**Европейская экономическая комиссия****Комитет по внутреннему транспорту****Всемирный форум для согласования правил  
в области транспортных средств****167-я сессия**

**Соглашение 1958 года – Рассмотрение проектов  
поправок к существующим правилам,  
представленных GRSG****Предложение по поправкам серии 03 к Правилам № 58  
(задняя противоподкатная защита)****Представлено Рабочей группой по общим предписаниям,  
касающимся безопасности\***

Воспроизведенный ниже текст был принят Рабочей группой по общим предписаниям, касающимся безопасности (GRSG), на ее 108-й сессии (ECE/TRANS/WP.29/GRSG/87, пункт 34). В его основу положен документ ECE/TRANS/WP.29/GRSG/2015/17 с поправками, воспроизведенными в документе GRSG-108-48-Rev.2. Этот текст представлен Всемирному форуму для согласования правил в области транспортных средств (WP.29) и Административному комитету (AC.1) для рассмотрения на их сессиях в ноябре 2015 года.

Рис. 1

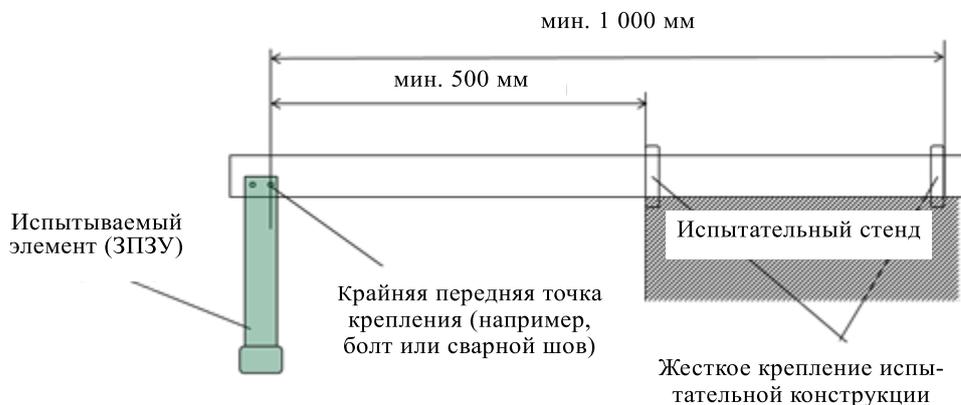
Пункты 1.2 и 1.3 изменить следующим образом (включив новый рис. 1):

«1.2 В случаях, предусмотренных в пункте 1.1.2, элементы ... к шасси транспортного средства должны соответствовать ... на транспортном средстве. Часть шасси может быть закреплена на испытательном стенде, как это показано на рис. 1, на котором представлены минимальные обязательные требования. Конструкции, используемые в качестве боковых балок, должны соответствовать шасси транспортных средств, для которых предназначена данная система противоподкатной защиты.

Расстояние от крайней передней точки крепления ЗПЗУ до жесткого испытательного стенда должно составлять не менее 500 мм. Если для поддержки ЗПЗУ используется диагональное ребро жесткости, то это расстояние измеряют от крайней передней точки крепления ребра к конструкции боковых балок до жесткого испытательного стенда.
